**Avis de la mission régionale
d'autorité environnementale
Hauts-de-France
sur le projet de parc éolien
à LEBUCQUIERE, HAPLINCOURT, BERTINCOURT
et VELU (62)**

n°MRAe2019-3439

Carte des parcs éolien dans le périmètre éloigné du projet

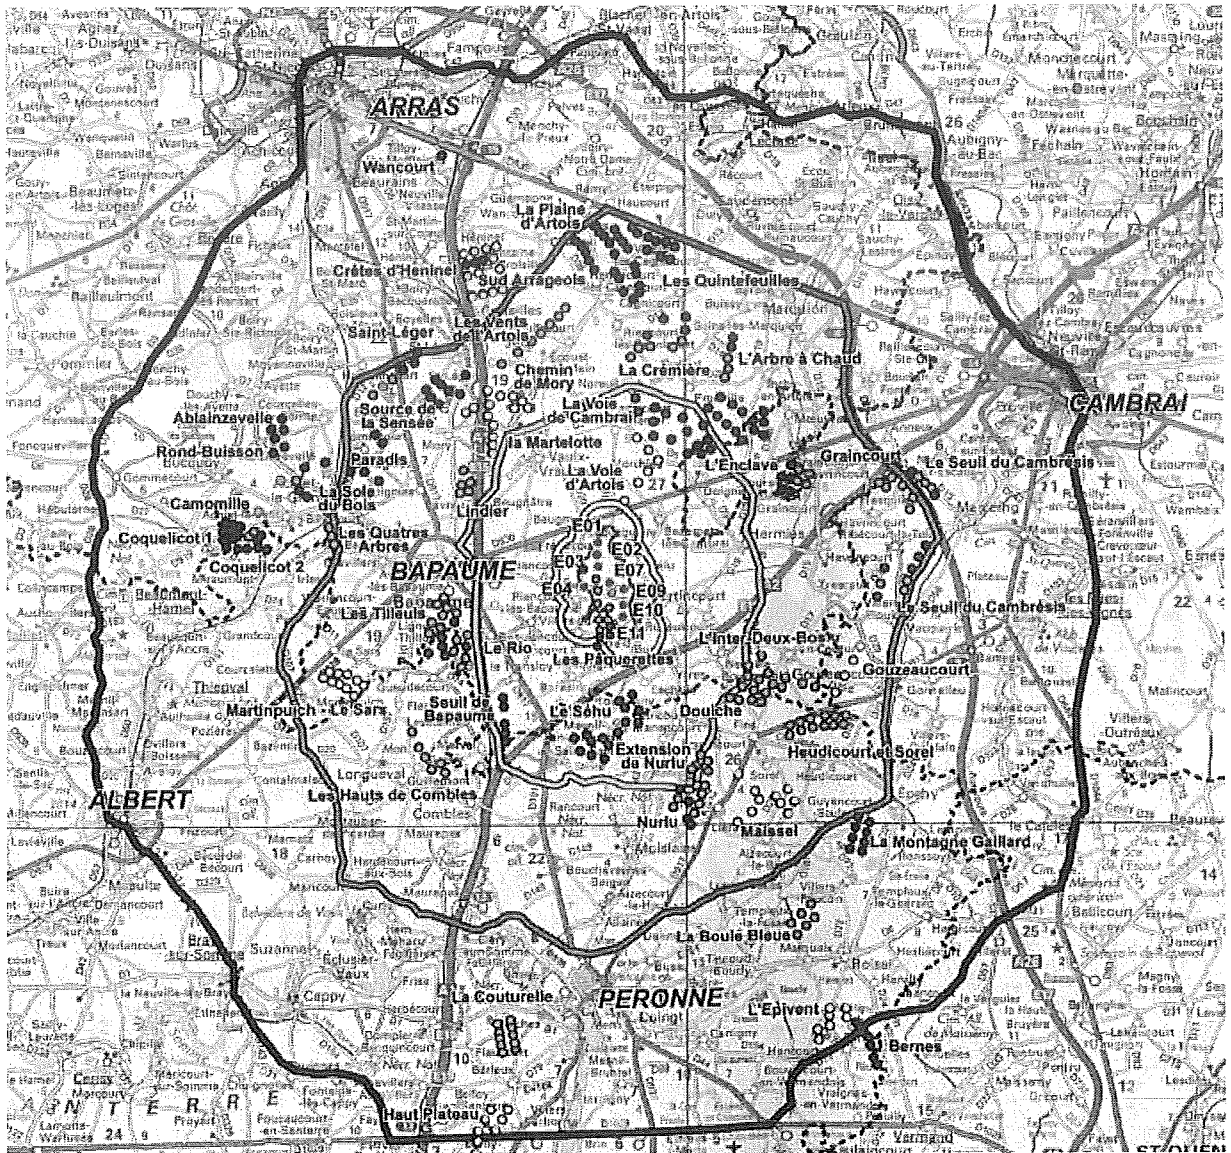
La cartographie n°44, présentée page 192 du volet écologique du dossier recense les différents parcs éoliens autorisés, en activité et en instruction dans un rayon de dix kilomètres, ainsi que les grandes infrastructures. L'analyse menée par le bureau d'études indique que le parc éolien projeté, en lien avec d'autres parcs dans un rayon de 10 km, constitue un « front d'effet barrière¹ » sur une distance de sept kilomètres (page 258 de l'étude d'impact). L'analyse tempère cet effet en soulignant l'espacement suffisant entre les différents parcs, qui permettra un évitement par les oiseaux en migration qui dévieront leurs trajectoires et emprunteront un passage plus étroit. Toutefois, l'effet de cet évitement forcé sur les oiseaux n'est pas analysé, le surcoût énergétique éventuellement occasionné étant considéré comme négligeable. et donc l'impact cumulé n'est pas totalement étudié.

L'autorité environnementale recommande de renseigner la partie relative aux impacts cumulés sur les effets potentiels sur les oiseaux de l'évitement forcé des parcs éoliens en raison de l'effet barrière sur sept kilomètres.
